AB De Laval f.d.

Turbinfabrik i Järla sjö, Centralkvarteret, Nacka

Kulturhistorisk konsekvensanalys av om- och nybyggnadsförslag
2014-11-19, uppdaterad 2015-01-29, 2015-03-03 och 2015-03-19

Beställare:
Profi Fastigheter

Ovan: Centralkvarteret före och efter föreslagen ombyggnad.

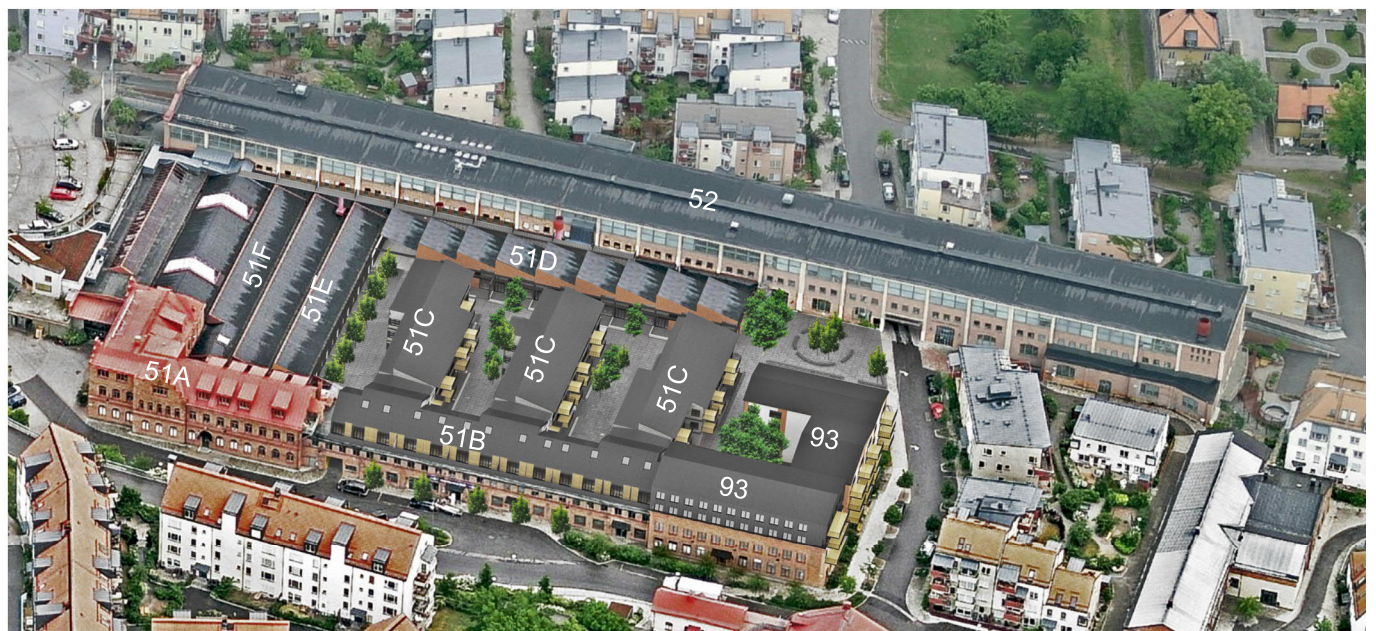
Den föreslagna påbyggnaden på hus 51B, mot Winborgs väg, träder tillbaka från gaturummet och utformas i en återhållsam och tydligt urskiljbar arkitektur. Den ursprungliga byggnaden höjdes med en våning på 1940-talet. Det föreslagna tillägget bildar ytterligare en årsring, utan att konkurrera med de äldre delarna. Åtgärden är därför, enligt undertecknads bedömning, inte ovarsam eller förvanskande. Ett räcke föreslås ovanför den befintliga byggnadens takfot. Det är av vikt att detta räcke, när det kommer till utförande, ges en medveten gestaltning med nätta dimensioner.

Att så stor del av det sammanhängande sågtandstaket rivs påverkar anläggningens kulturhistoriska värde negativt. Enligt undertecknad detta den enskilda åtgärd som påverkar anläggningen i störst utsträckning. Det är framförallt det samhällshistoriska och arkitekturhistoriska värdet som påverkas. De delar som rivs saknar dock rivningsförbud i gällande plan. Tre av tolv "tänder" har rivningsförbud och bevaras (benämns i 51E-F förslaget).

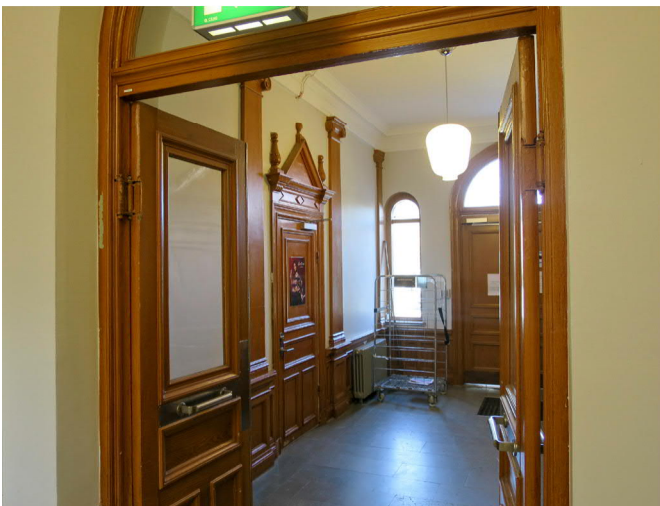
De fönsterbröstningar i flera av byggnadens takkupor som föreslås sänkas är tillkomna under 2000-talet. Takkuporna i sig är inte heller ursprungliga. Åtgärden påverkar därför inte byggnadens kulturhistoriska värde och är, enligt undertecknads bedömning, inte ovarsam eller förvanskande.

Ovan till höger: F.d. Ritningskontorets norra fasad. Mellan de ursprungliga sidorisaliterna, med sina karaktärsskapande trappgavlar, tillkom en påbyggnad på 1940-talet.

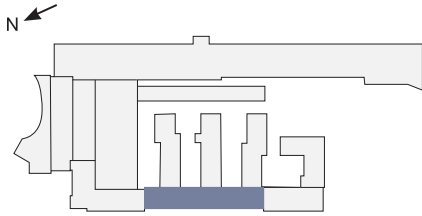
Ett ursprungligt trapphus ianspråkats för lägenheter vid den föreslagna konverteringen av f.d. Ritningskontoret till bostäder. Trapploppet med trappsteg i kalksten rivs och våningsplanen utökas in i trapphusets volym. Trapphuset har, och har historiskt haft, en sekundär funktion och dess karaktär är mycket enkel. Trapphusets volym kommer fortsatt vara avläsbar inne i lägenheterna som rum med rundad sydlig vägg. Åtgärden påverkar byggnadens kulturhistoriska värde i viss mån negativt, dock inte i så hög utsträckning att det, enligt undertecknad, kan ses som en förvanskning av byggnaden. Åtgärden gränsar dock till att vara ovarsam. Det kan samtidigt bedömmas vara rimligt med viss förlust av värden i den planliga förändringen från kontor till bostäder.

En genomgående ombyggnad av interiören är en förutsättning för den omvandling till bostäder som detaljplanen tillåter. Den föreslagna omändringen av planlösningen i byggnaden är enligt undertecknad varsam under förutsättning att ursprungliga snickerier i fönsternischer bevaras samt att övriga äldre snickerier till övervägande del bevaras och återanvänds i så hög utsträckning som möjligt. Mellanväggen som placeras i fönsterläge på våning 2 trappor ansluter till ett fönsterband i den påbyggda delen från 1940-talet. Väggen kommer vara dold bakom en mittpost och påverkar inte exteriören.

Fokus för bevarande bör, enligt undertecknad, framför allt ligga på byggnadens fasader och av huvudtrapphuset, som har ett schackrutigt kalkstensgolv, stort spröjsat fönster i söder, takstuckatur, och ett bevarat dekorativt räcke i trä på översta våningsplanet. Likaså är det viktigt att bevara interiören i huvudentrén, d.v.s. dess kalkstensgolv, snickerier i utförlig nyrenässans (bröstningar, pilastrar, dörrar, dörrömfattningar) och takstuckaturer. Det är även viktigt, som ovan nämnts, att bevara karaktärsskapande ursprungliga snickerier i interiören.

Ovan till höger: Det bevarade utrymmet i full höjd innanför F.d. Turbinhallens södra gavelfasad.

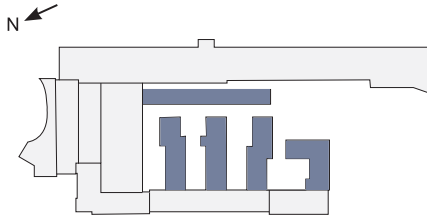
Ett bevarande av två utrymmen i full höjd, mot respektive gavelfasad, var en förutsättning när nästan hela det enorma rum, som f.d. Turbinhallen ursprungligen utgjorde, byggdes igen med nya bjälklag omkring år 2003. Dessa utrymmen bevaras i förslaget.
